No	図面番号	質 疑 事 項	No	回 答
1	S-07 A-07	建物①～③通り間スパン長について、 構造図では①～②1,900、②～③7,000、①～③計8,900ですが、 意匠図では①～②1,700、②～③7,700、①～③計9,400です。 意匠図が正で、①～②1,700、②～③7,700、①～③計9,400と考えてよろしいですか。	1	宜しいです。【S-07～16参照】
2	S-00-1 S-01	試験掘削について、 S-00-1図では行うのですが、S-01図では無です。先行根切の根切床の状態確認を行うものと考えてよろしいですか。	2	宜しいです。【S-01参照】
3	S-01	載荷試験について、 無の指示ですが、地盤改良工事において長期許容支持力度300kN/m ² 確認1か所必要と考えてよろしいですか。	3	宜しいです。
4	S-01 S-05	地盤改良について、 明記ありませんが、柱状地盤改良テコラム工法同等と考えてよろしいですか。	4	宜しいです。【S-04図参照】
5	S-01 S-05	地盤改良固化材について、 明記ありませんが、六価クロム溶出試験が必要と考えてよろしいですか。	5	宜しいです。【S-04図参照】
6	特A-02	土工事の埋戻し及び盛土について、 B種の指示ですが、仮置き場所をご指示下さい。	6	工事区域内とします。
7	S-00-1 S-01	鉄筋圧接継手の試験について、 S-00-1図では超音波探傷試験ですが、S-01図では引張試験です。両方採用と考えてよろしいですか。	7	S-00-1超音波探傷試験のみ採用とします。
8	S-03 S-13 S-18	基礎梁増打補強筋について、 基礎梁リストで4-D22、配筋標準図で主筋の一段落し径(D16以上)、架構配筋詳細図で3-D25(主筋の一段落し径)です。配筋標準図より主筋の一段落し径(D16以上)と考えてよろしいですか。 又、D19以上の継手は圧接と考えてよろしいですか。	8	3-D25を正とします。 継手は圧接とします。
9	S-14	柱帯筋S13について、 柱リスト1階C2の帯筋がS13@100ですが、S13は高強度せん断補強筋KSS785規格品同等と考えてよろしいですか。	9	宜しいです。【S-00-1図参照】

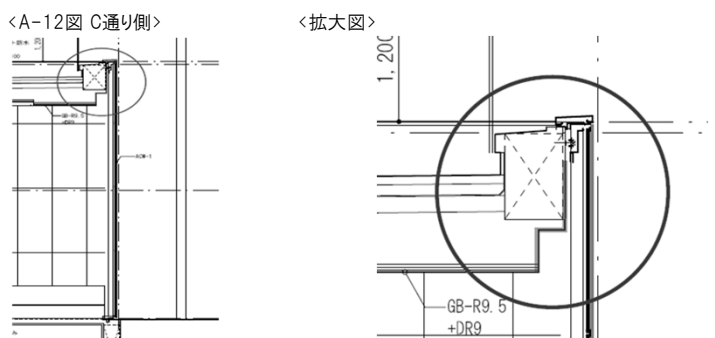
39	A-08 A-11	PH階配管立上りについて、 壁・屋根共に配筋D10@200ダブル程度と考えてよろしいですか。	39	宜しいです。
40	A-08 A-11	PH階庇2受のバラベットについて、 矩計図で厚みが300程度ありますが、配筋D13@200ダブル程度と考えてよろしいですか。	40	宜しいです。
